重機足場追加に伴う図面の変更

福島第一原子力発電所 特定原子力施設に係る実施計画変更比較表（第Ⅱ章 2.15 放射線管理関係設備等）

福島第一原子力発電所 特定原子力施設に係る実施計画変更比較表（第Ⅲ章 第1編）

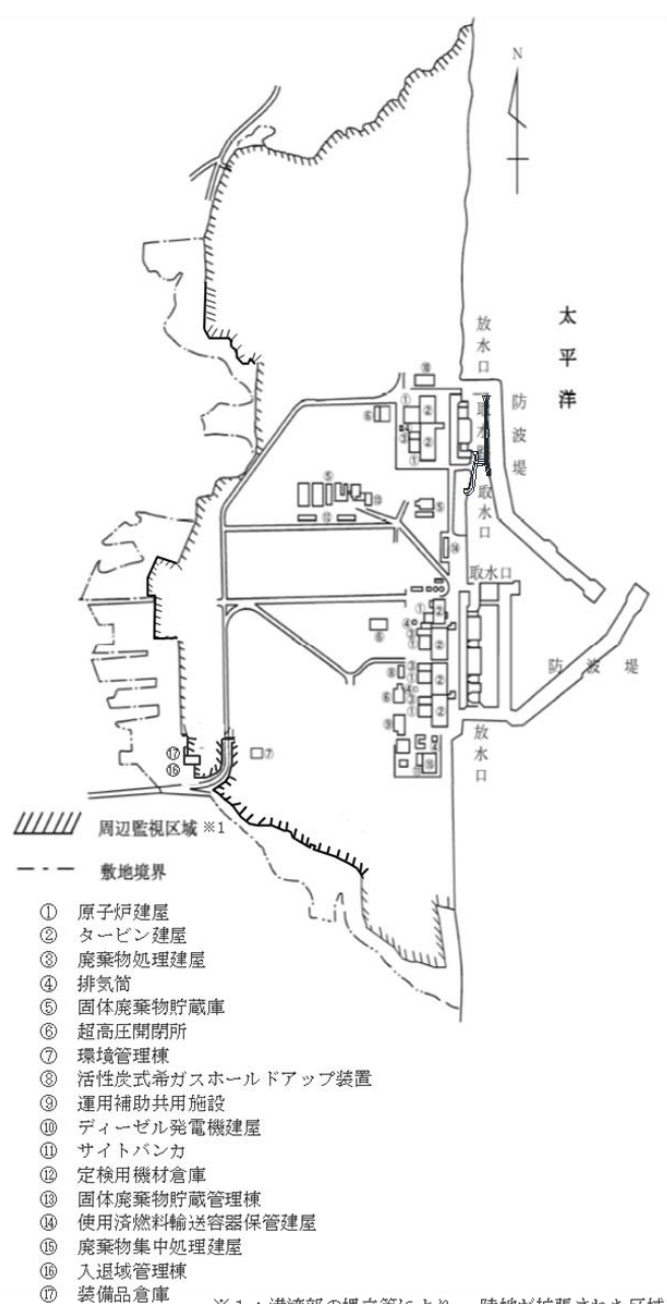
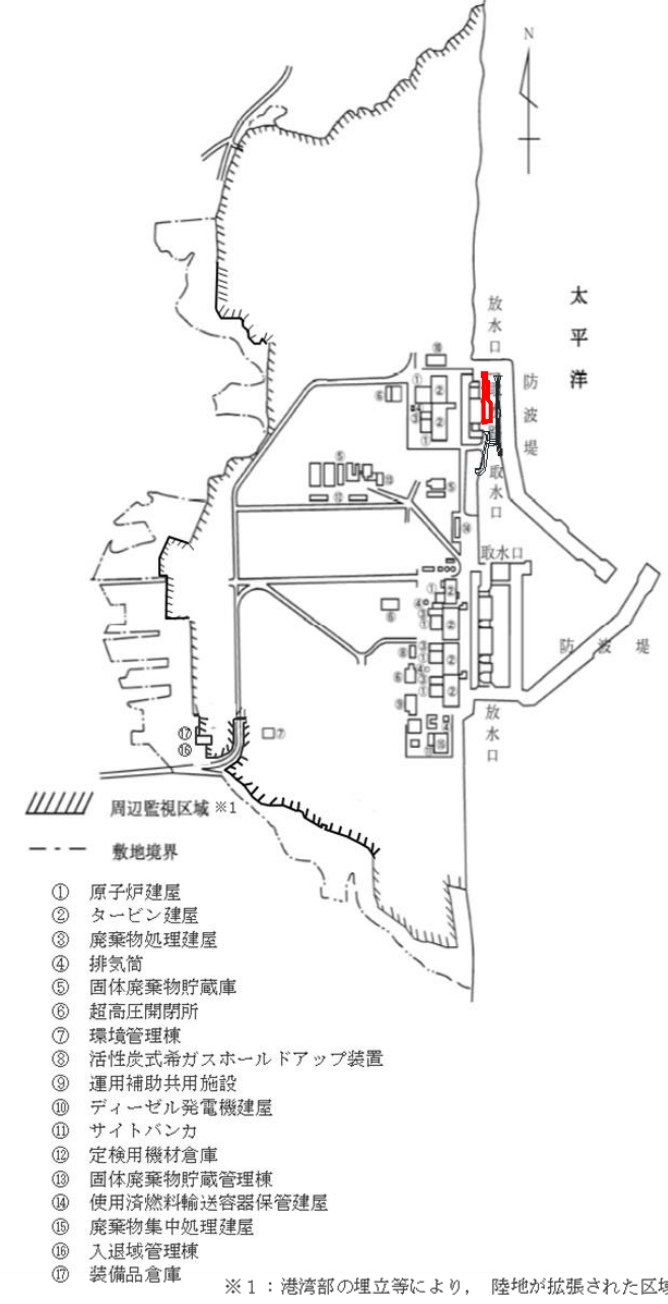
変更前	変更後	変更理由
<p>(周辺監視区域) 第57条 周辺監視区域は、図57に示す区域とする。 2. 核セキュリティ運営管理GMは、第1項の周辺監視区域境界に、柵を設ける又は標識を掲げること等により、業務上立入る者以外の立入りを制限する。ただし、当該区域に立入るおそれのないことが明らかな場合は、この限りでない。</p> <p>図57</p>  <p>① 原子炉建屋 ② タービン建屋 ③ 廃棄物処理建屋 ④ 排気筒 ⑤ 固体廃棄物貯蔵庫 ⑥ 超高压開閉所 ⑦ 環境管理棟 ⑧ 活性炭式希ガスホールドアップ装置 ⑨ 運用補助共用施設 ⑩ ディーゼル発電機建屋 ⑪ サイトバンカ ⑫ 定検用機材倉庫 ⑬ 固体廃棄物貯蔵管理棟 ⑭ 使用済燃料輸送容器保管建屋 ⑮ 廃棄物集中処理建屋 ⑯ 入退域管理棟 ⑰ 装備品倉庫</p> <p>※1：港湾部の埋立等により、陸地が拡張された区域を含む。</p>	<p>(周辺監視区域) 第57条 周辺監視区域は、図57に示す区域とする。 2. 核セキュリティ運営管理GMは、第1項の周辺監視区域境界に、柵を設ける又は標識を掲げること等により、業務上立入る者以外の立入りを制限する。ただし、当該区域に立入るおそれのないことが明らかな場合は、この限りでない。</p> <p>図57</p>  <p>① 原子炉建屋 ② タービン建屋 ③ 廃棄物処理建屋 ④ 排気筒 ⑤ 固体廃棄物貯蔵庫 ⑥ 超高压開閉所 ⑦ 環境管理棟 ⑧ 活性炭式希ガスホールドアップ装置 ⑨ 運用補助共用施設 ⑩ ディーゼル発電機建屋 ⑪ サイトバンカ ⑫ 定検用機材倉庫 ⑬ 固体廃棄物貯蔵管理棟 ⑭ 使用済燃料輸送容器保管建屋 ⑮ 廃棄物集中処理建屋 ⑯ 入退域管理棟 ⑰ 装備品倉庫</p> <p>※1：港湾部の埋立等により、陸地が拡張された区域を含む。</p>	<p>重機足場追加に伴う図面の変更</p>

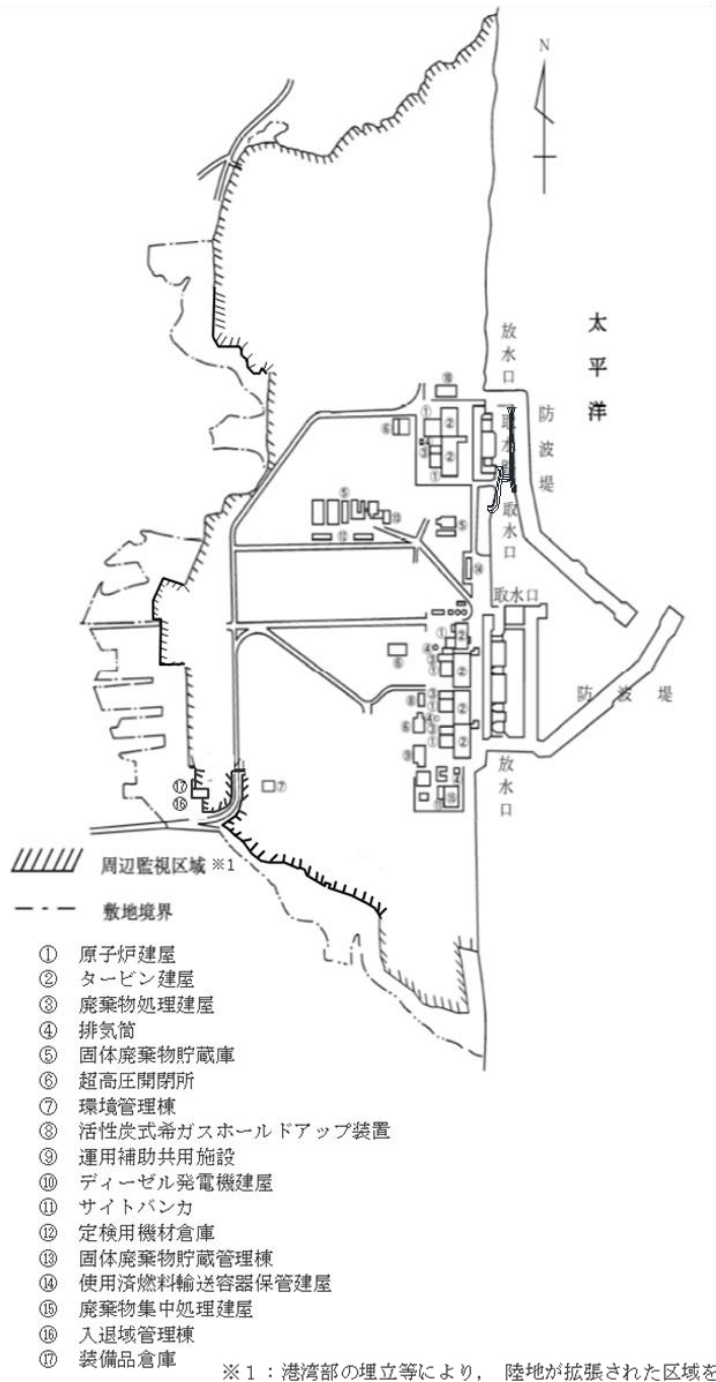
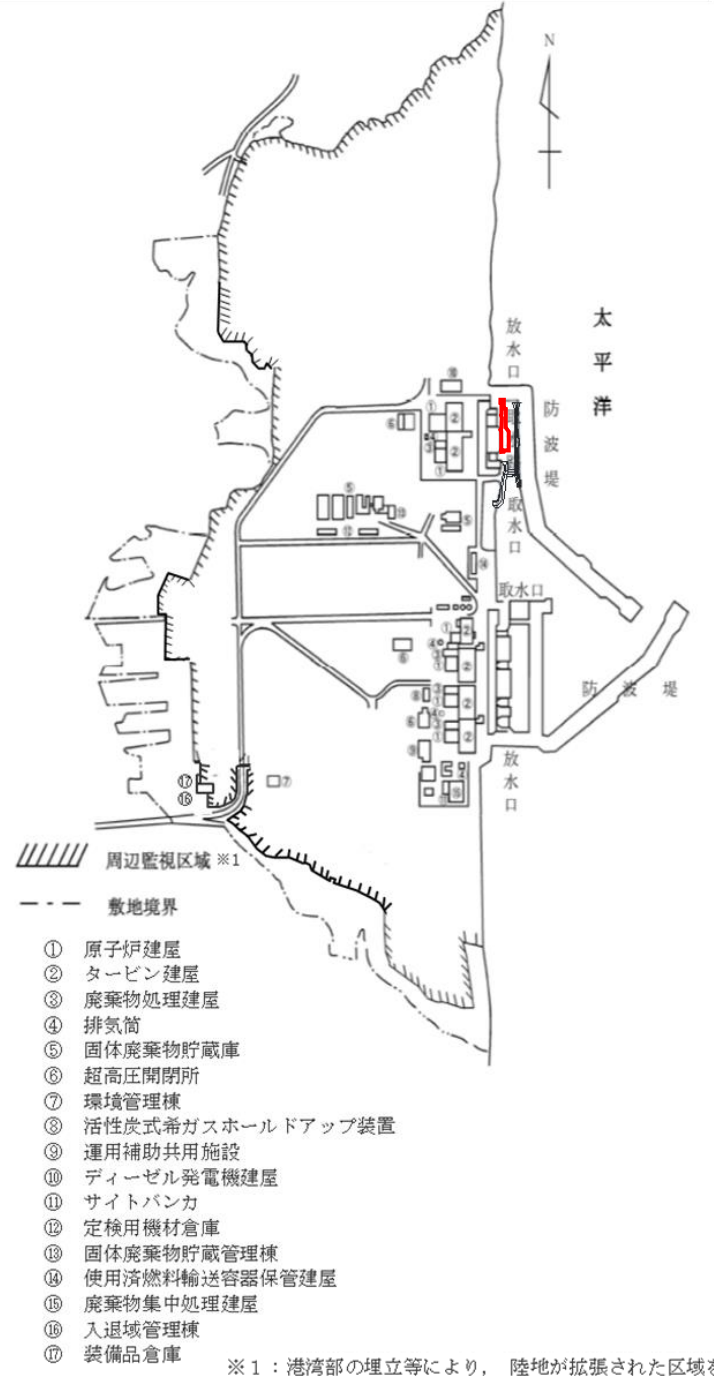
変更前	変更後	変更理由
<p>(周辺監視区域) 第98条 周辺監視区域は、図98に示す区域とする。 2. 核セキュリティ運営管理GMは、第1項の周辺監視区域境界に、柵を設ける又は標識を掲げること等により、業務上立入る者以外の立入りを制限する。ただし、当該区域に立入るおそれのないことが明らかな場合は、この限りでない。</p> <p>図98</p>  <p>① 原子炉建屋 ② タービン建屋 ③ 廃棄物処理建屋 ④ 排気筒 ⑤ 固体廃棄物貯蔵庫 ⑥ 超高压閉閉所 ⑦ 環境管理棟 ⑧ 活性炭式希ガスホールドアップ装置 ⑨ 運用補助共用施設 ⑩ ディーゼル発電機建屋 ⑪ サイトバンカ ⑫ 定検用機材倉庫 ⑬ 固体廃棄物貯蔵管理棟 ⑭ 使用済燃料輸送容器保管建屋 ⑮ 廃棄物集中処理建屋 ⑯ 入退域管理棟 ⑰ 装備品倉庫</p> <p>※1：港湾部の埋立等により、陸地が拡張された区域を含む。</p>	<p>(周辺監視区域) 第98条 周辺監視区域は、図98に示す区域とする。 2. 核セキュリティ運営管理GMは、第1項の周辺監視区域境界に、柵を設ける又は標識を掲げること等により、業務上立入る者以外の立入りを制限する。ただし、当該区域に立入るおそれのないことが明らかな場合は、この限りでない。</p> <p>図98</p>  <p>① 原子炉建屋 ② タービン建屋 ③ 廃棄物処理建屋 ④ 排気筒 ⑤ 固体廃棄物貯蔵庫 ⑥ 超高压閉閉所 ⑦ 環境管理棟 ⑧ 活性炭式希ガスホールドアップ装置 ⑨ 運用補助共用施設 ⑩ ディーゼル発電機建屋 ⑪ サイトバンカ ⑫ 定検用機材倉庫 ⑬ 固体廃棄物貯蔵管理棟 ⑭ 使用済燃料輸送容器保管建屋 ⑮ 廃棄物集中処理建屋 ⑯ 入退域管理棟 ⑰ 装備品倉庫</p> <p>※1：港湾部の埋立等により、陸地が拡張された区域を含む。</p>	<p>重機足場追加に伴う図面の変更</p>

図3.1-1 周辺監視区域図

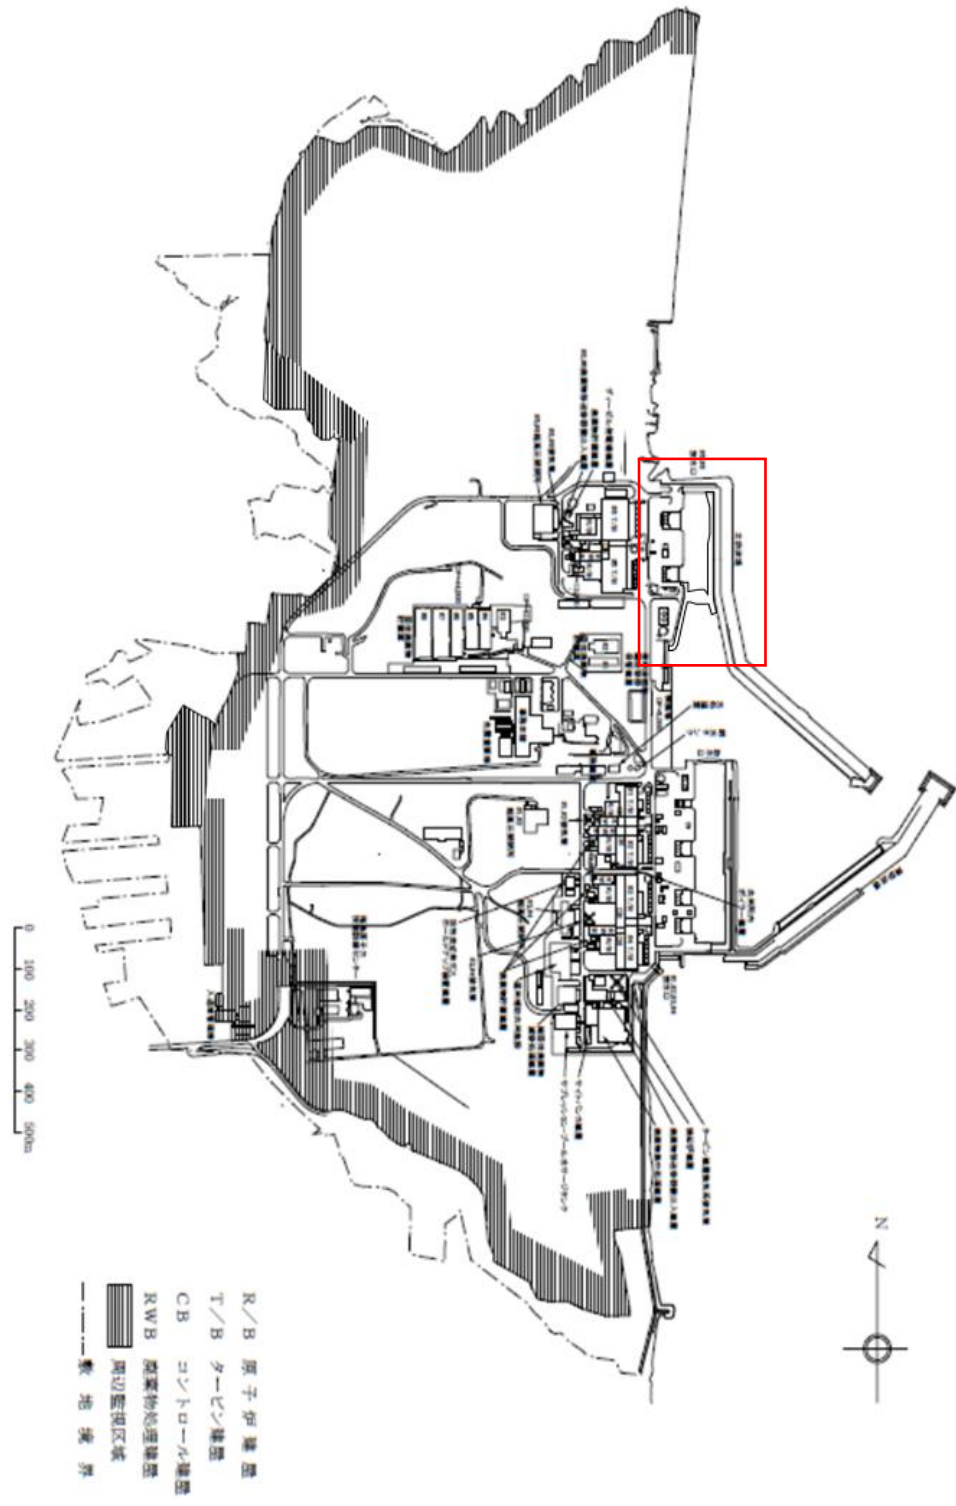
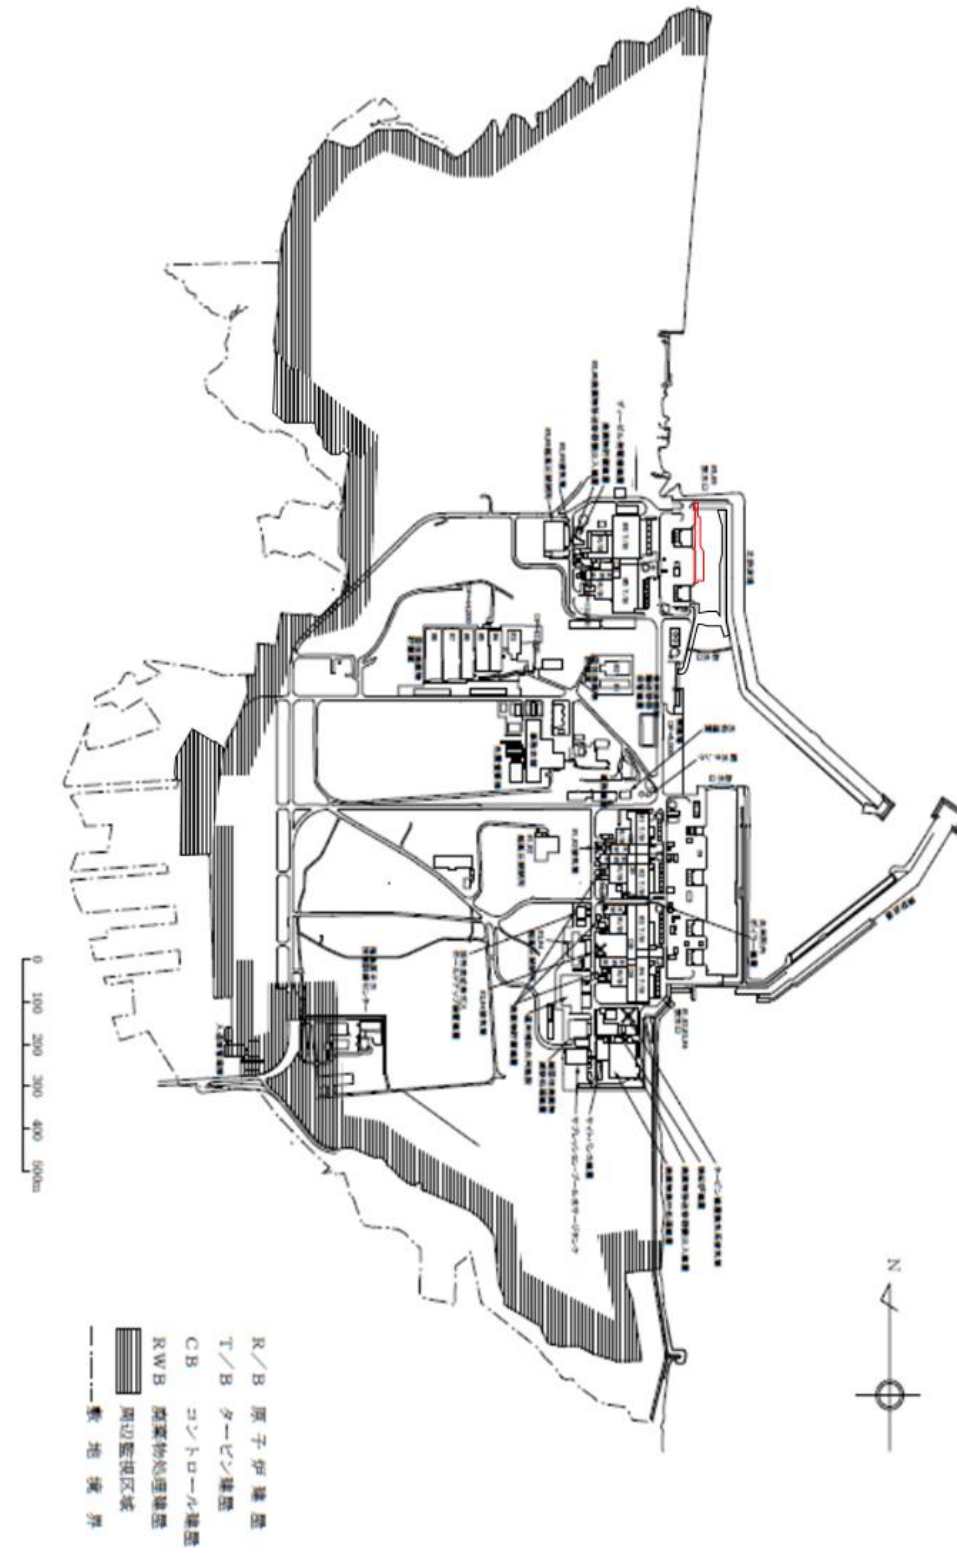
重機足場追加に伴う図面の変更

図1 港湾内の海水、海底土及び地下水の放射性物質の低減対策

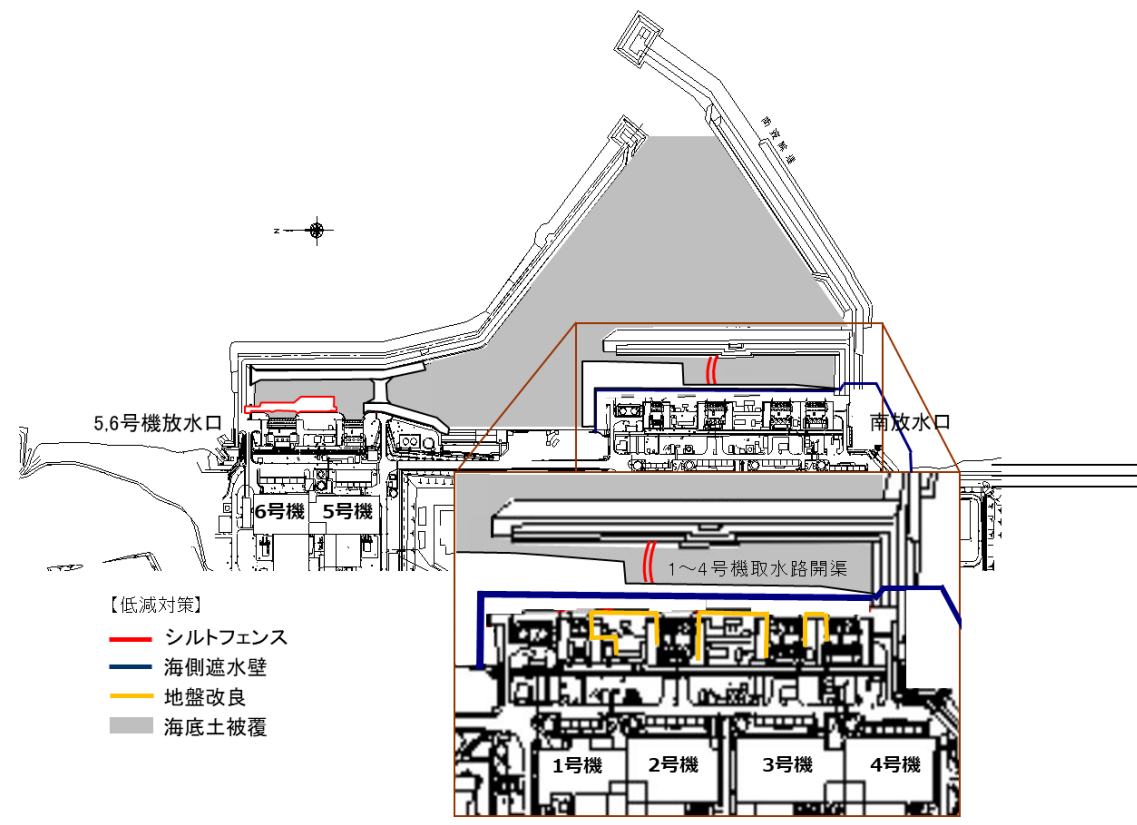
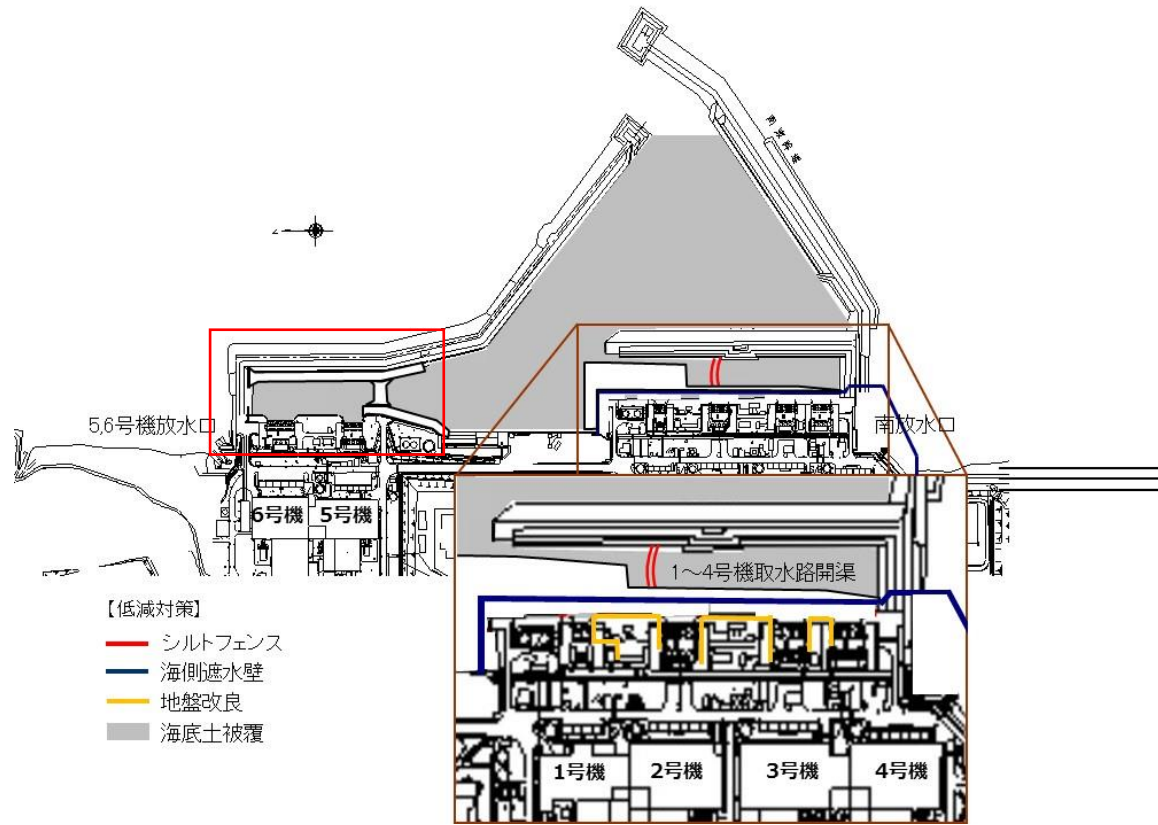
重機足場追加に伴う図面の変更

図2 港湾内外海水及び地下水のモニタリング計画 (サンプリング箇所)

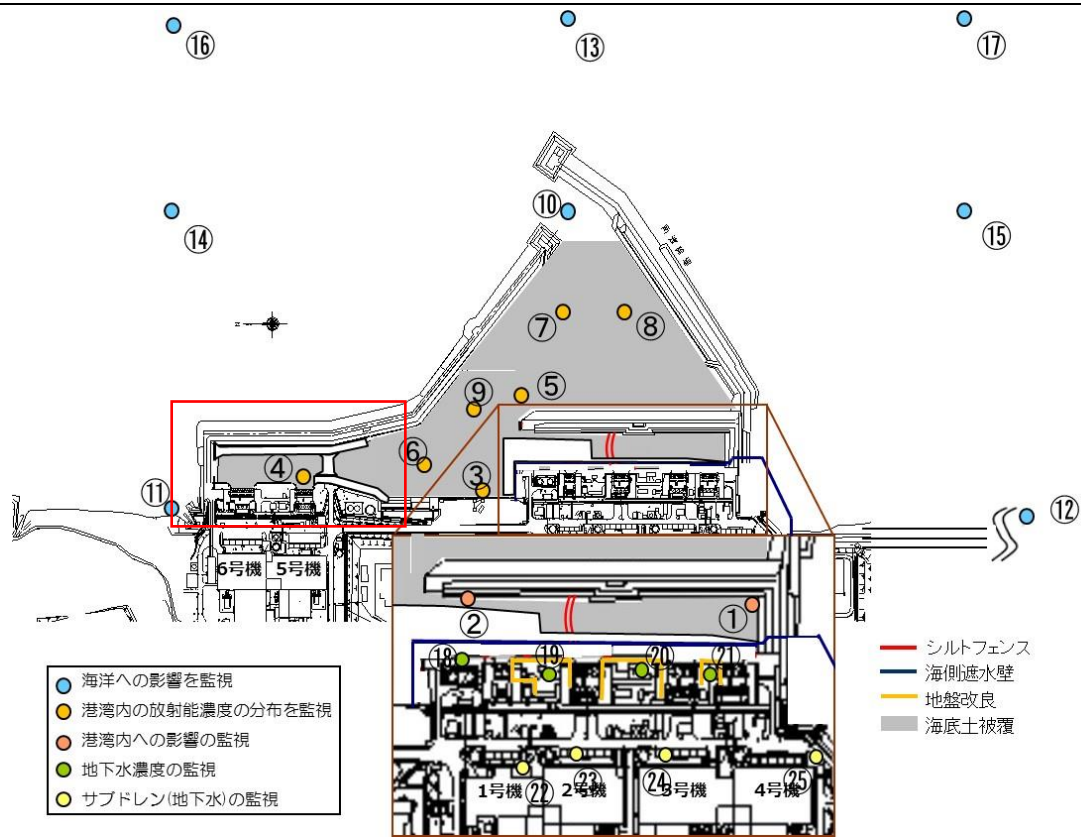
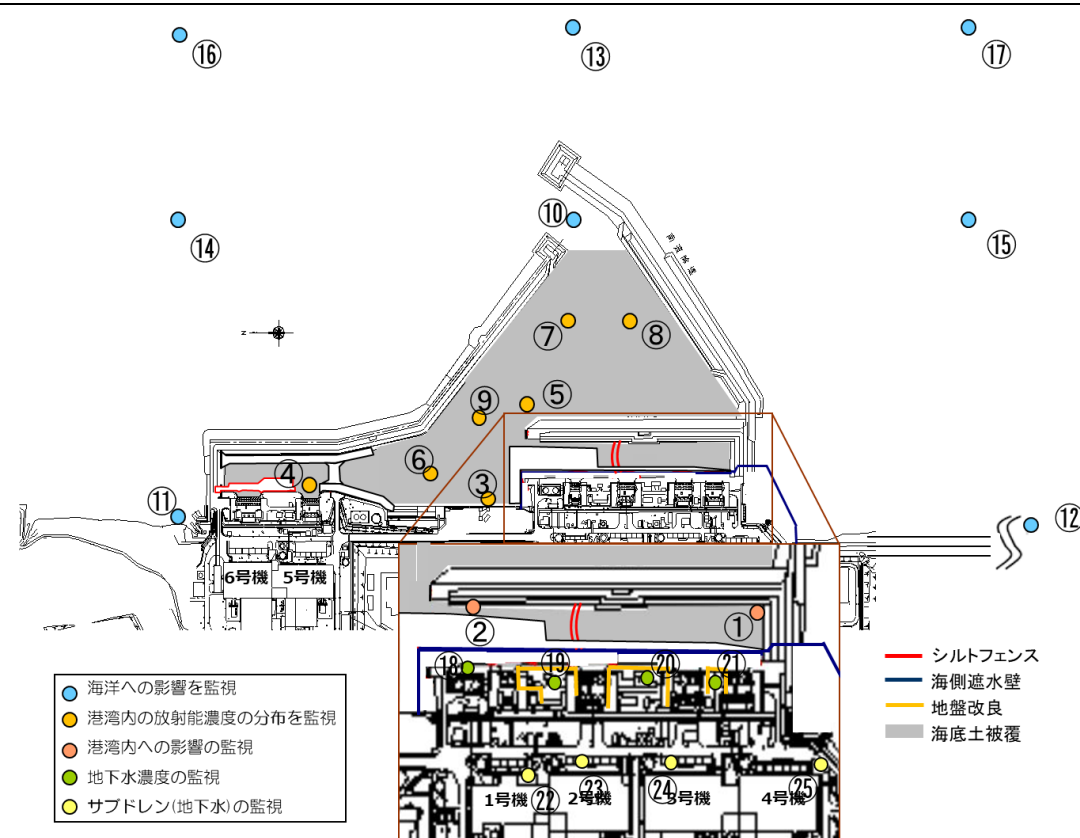
重機足場追加に伴う図面の変更
